АКТ № 05-21-24

Дополнение к акту № 5-19-24 от 20.11.2024г. «Осмотра кровли пристроенных и отдельно стоящих зданий в ООО «Toshkent Metallurgiya Zavodi».

Схема участков протечек дождевых вод здания АБК ЛПЦ к примыканию здания ЛПЦ

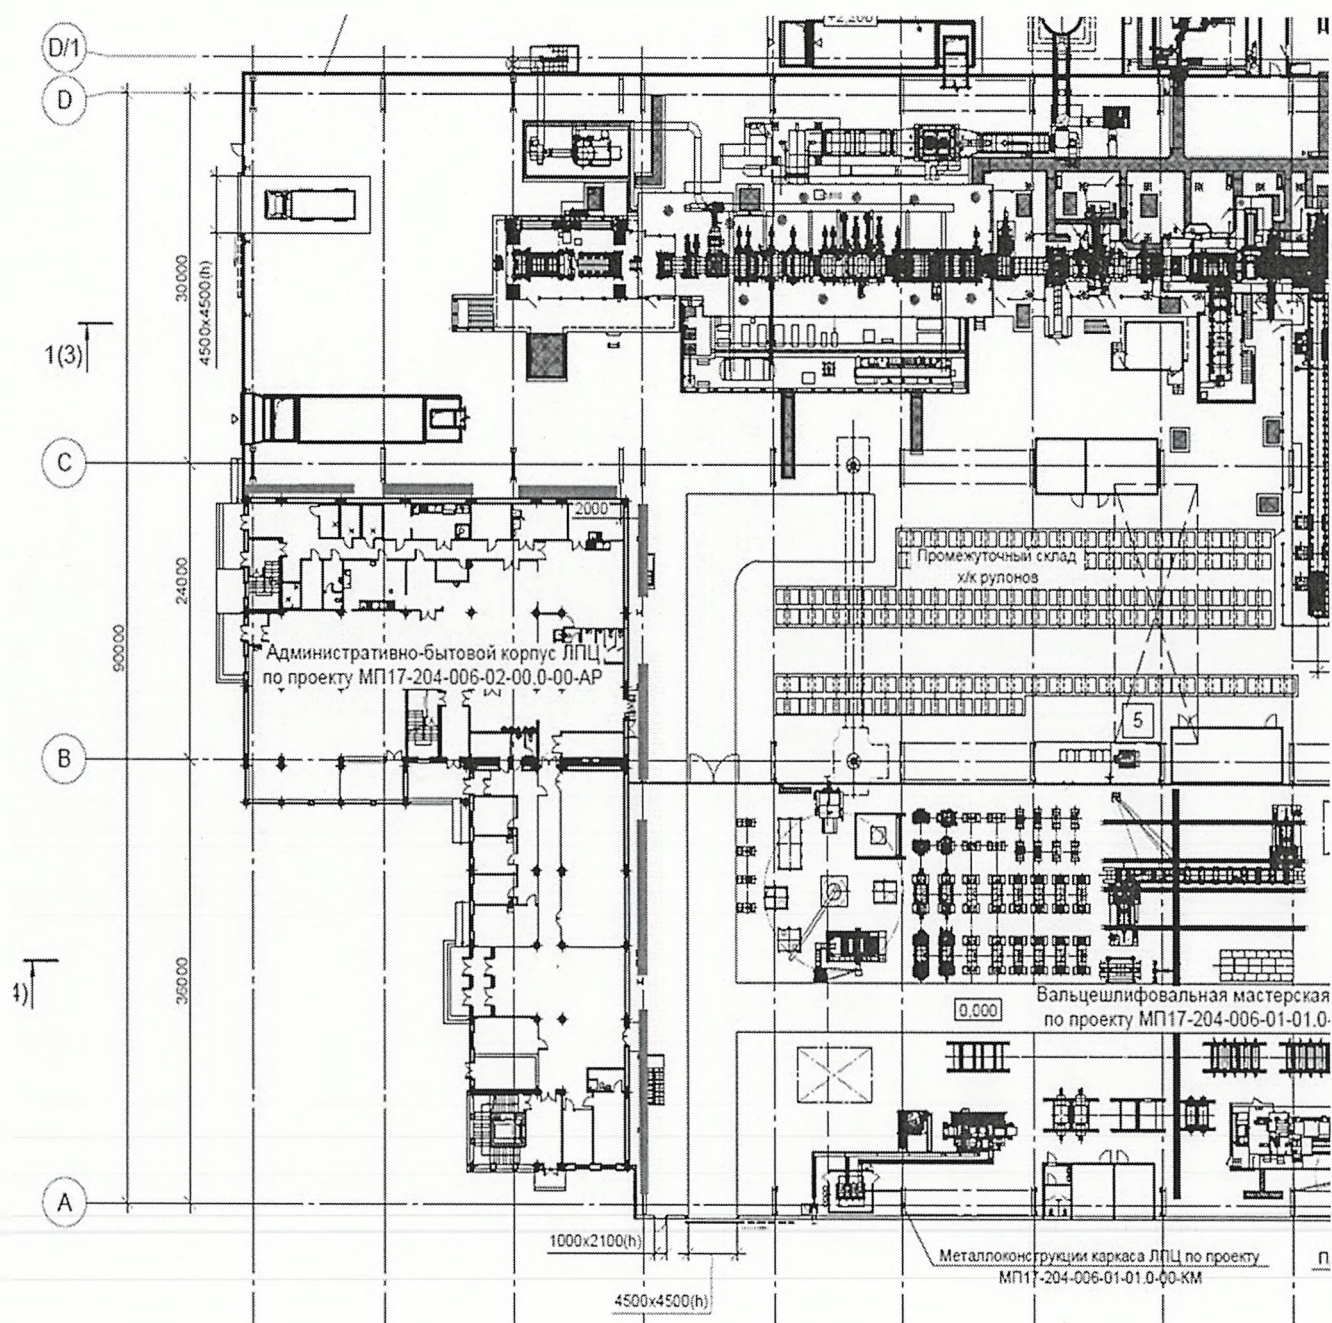
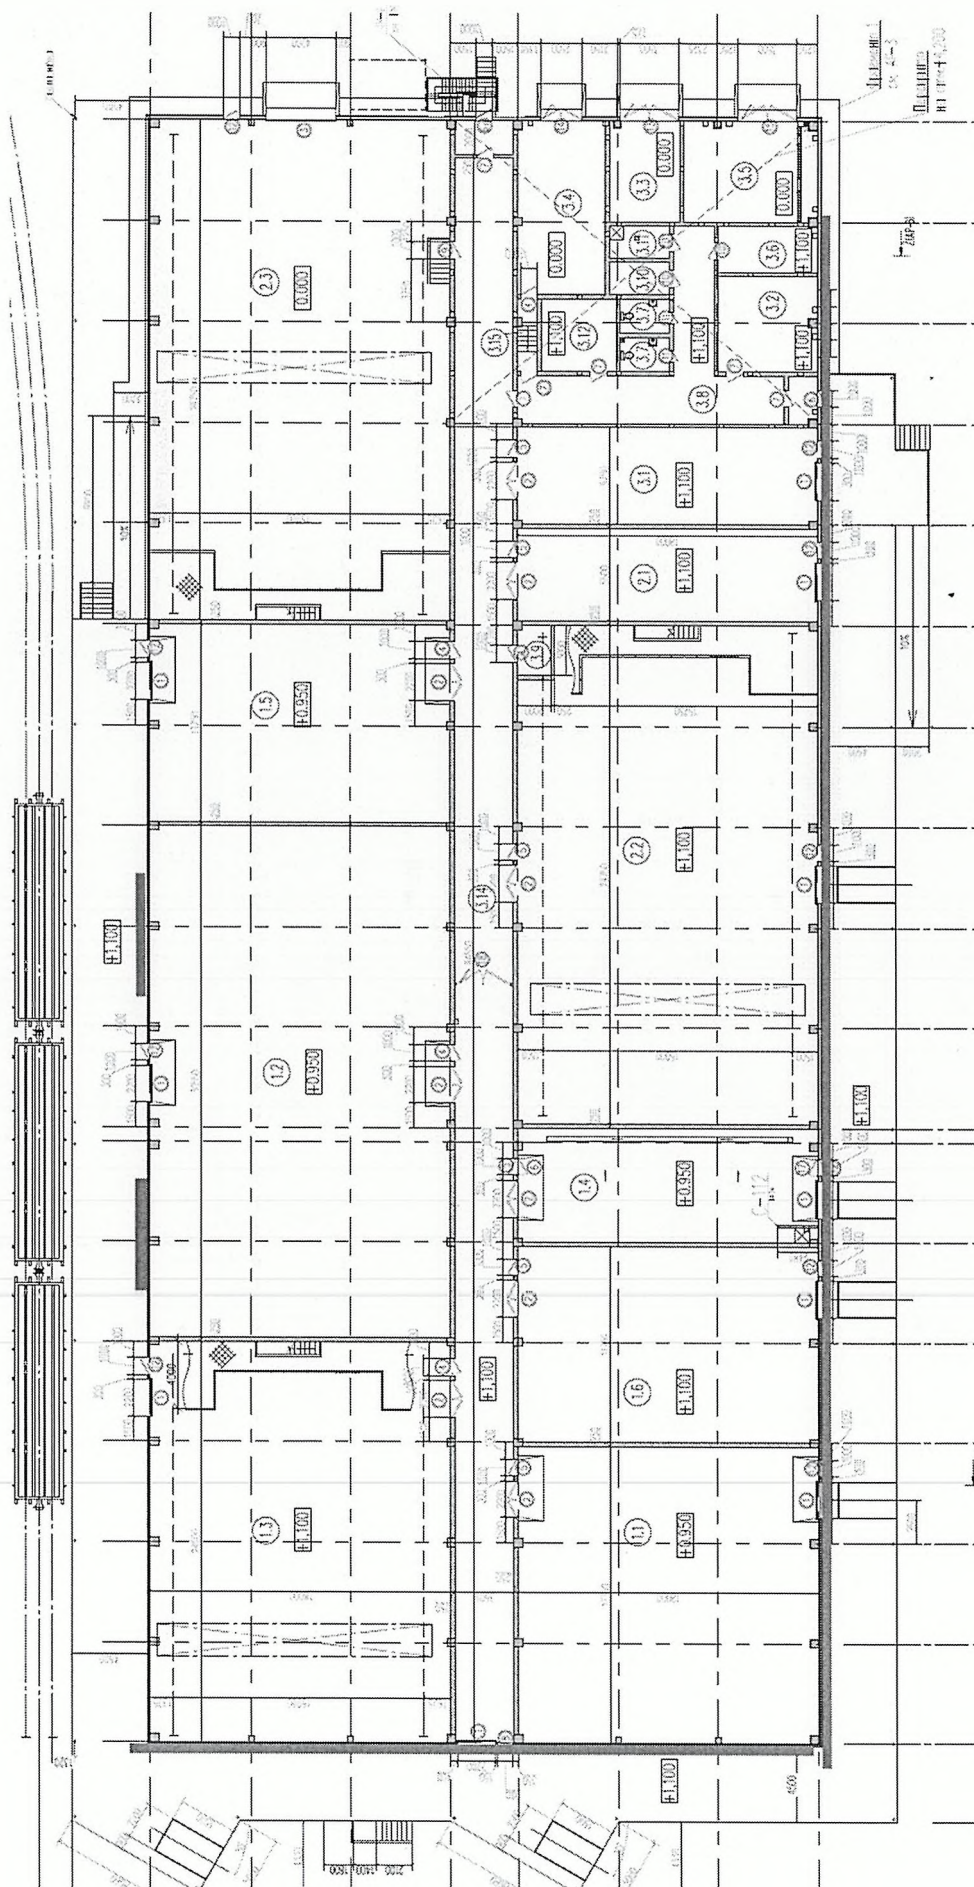
1. Протечка кровельного материала АБК ЛПЦ и ЛПЦ. Произвели обследования кровельного материала с представителем ООО «ТАМИНОТ 24» на предмет обнаружение протечек и дефектов кровли. При обследовании выявили причины нарушение герметизации кровельного материала. Причинами являются: имеющиеся дефекты креплений гидроизоляционного покрытия ПВХ мембраны к примыканию стены АБК ЛПЦ со стеной ЛПЦ на отметке $+1000\pm 1400$ мм. с уровня основания кровли АБК ЛПЦ, тип крепления прижимные рейки в виде фартука из листовой крашеной жести (герметизация примыкания кровельного покрытия к фасонному элементу (типа нащельника)), а также имеются дефекты крепежных элементов (прижимные рейки в виде фартука из листовой крашеной жести) стены ЛПЦ между стыками сэндвич панелей на отметке $+2700\pm 3100$ мм. с уровня основания кровли АБК ЛПЦ.

Дождевые осадки проникают через данных дефектных участков примыкании кровли АБК ЛПЦ и ЛПЦ в здание пролетов А,В,С,Д между осями 4-5. В связи с этим наблюдается, что эксплуатируемое оборудование попадают под воздействие дождевых осадков и влажной среде, что может привести выхода из строя оборудования.

Необходимо произвести демонтаж креплений прижимных реек в виде фартука из листовой крашеной жести (герметизация примыкания кровельного покрытия к фасонному элементу (типа нащельника)) по всему периметру примыкания стены АБК ЛПЦ со стеной ЛПЦ на отметке $+1000\pm 1400$ мм. с уровня основания кровли АБК ЛПЦ.

А также, демонтировать крепления прижимных реек в виде фартука из листовой крашеной жести между стыками сэндвич панелей на отметке $+2700\pm 3100$ мм. с уровня основания кровли АБК ЛПЦ.

Восстановить гидроизоляцию, герметизацию стыков гидроизоляционного покрытия ПВХ мембраны и стыков между сэндвич панелей к примыканию стены АБК ЛПЦ и стены ЛПЦ.

После восстановления гидроизоляцию и герметизацию стыков произвести монтаж креплений прижимных реек в виде фартука из листовой крашеной жести.

Схема участков протечек дождевых вод здания ОЗС к примыканию навеса пандуса ОЗС

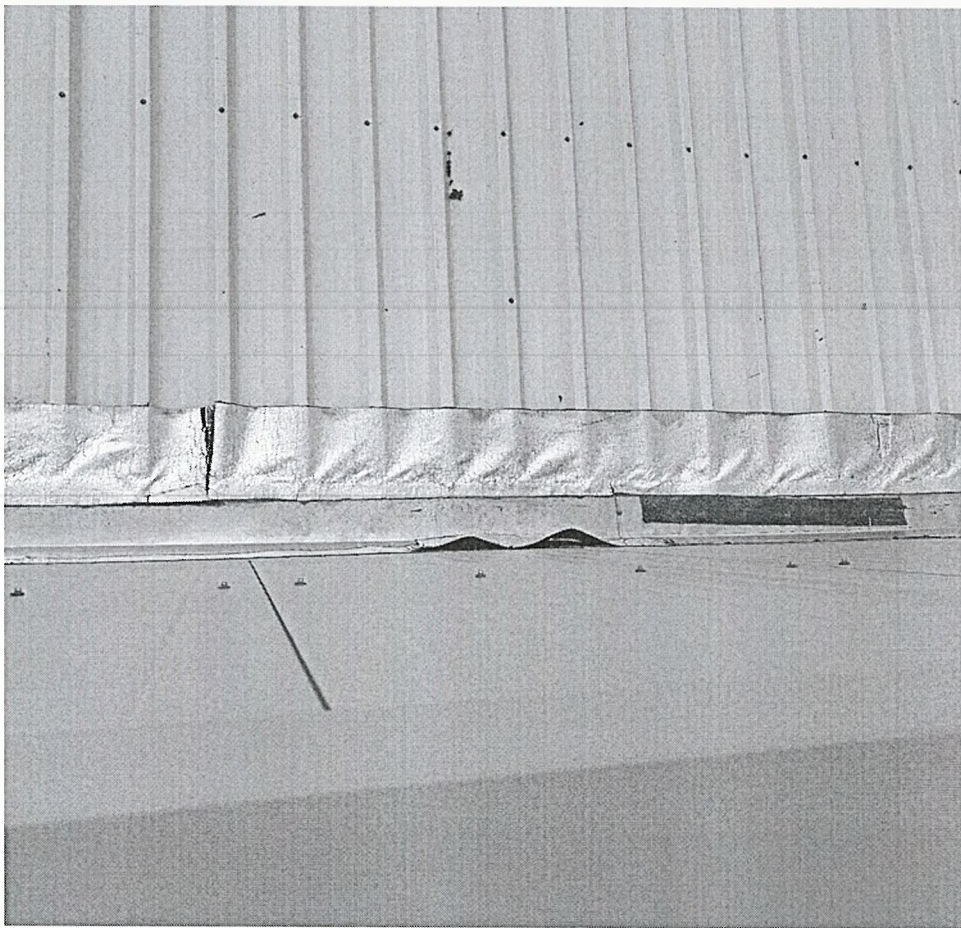
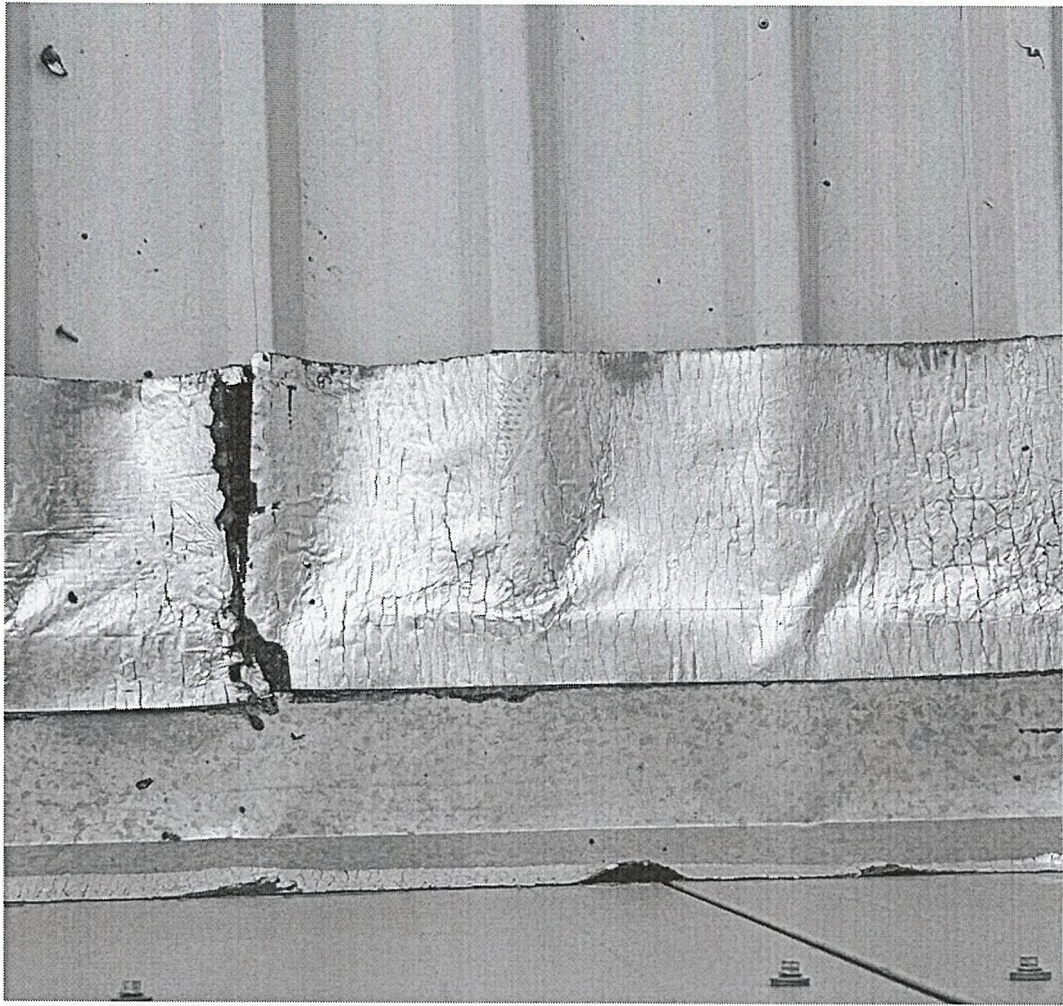
2. Имеются протечки кровельного покрытия общезаводского склада (ОЗС). Предполагаемая причина протечки: частичное разрушение из-за климатических условий верхнего слоя гидроизоляционного покрытия полиизола (разгерметизация от металлического каркаса примыкание стены ОЗС и навеса).

В связи с чем, имеются в большом объеме проливы дождевых вод на участках примыкание стены к навесу ОЗС, которые в свою очередь скапливаются в прохожих и проезжих участках в ОЗС с возможностью дальнейшего проникания в помещения складов ОЗС.

Необходимо произвести демонтаж кровельного покрытия полиизола, пришедшее в негодность. После произвести герметизацию металлического каркаса примыкание стены ОЗС и навеса. Установить крепления (в виде углового кровельного покрытия (фасонный элемент (угловой нащельник)) к примыканию прижимными фартуками из листовой крашеной жести.
